Mission régionale d'autorité environnementale
GUYANE

**Avis délibéré
Projet de parc photovoltaïque au sol PV2
sur le centre spatial guyanais à Kourou**

N°MRAe 2023-APGUY1

Figure 1 : Plan des aménagements du parc photovoltaïque PV2

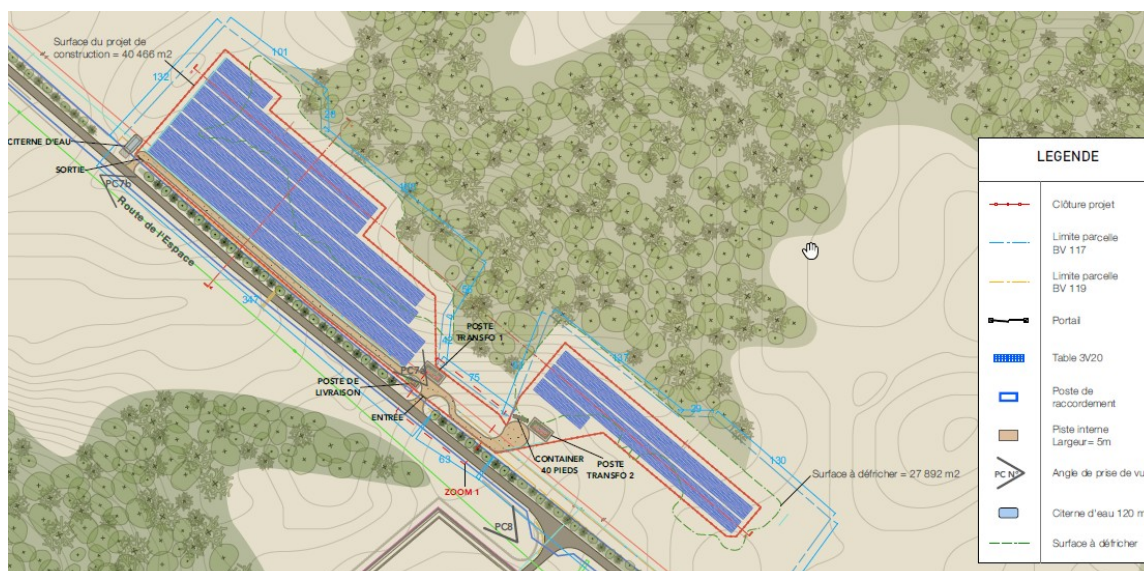
L'étude d'impact n'est pas très claire quant à la réalisation des voies de circulation. En effet, la piste prévue pour accéder au chantier ne serait pas goudronnée mais recevrait une couche empierrée perméable permettant d'augmenter la portance. L'étude d'impact ne dit pas si cette couche sera retirée à la fin du chantier. Il n'est pas précisé par ailleurs si des véhicules pourront être amenés à circuler le long de la clôture, où une distance de 4 m sera maintenue jusqu'aux panneaux.
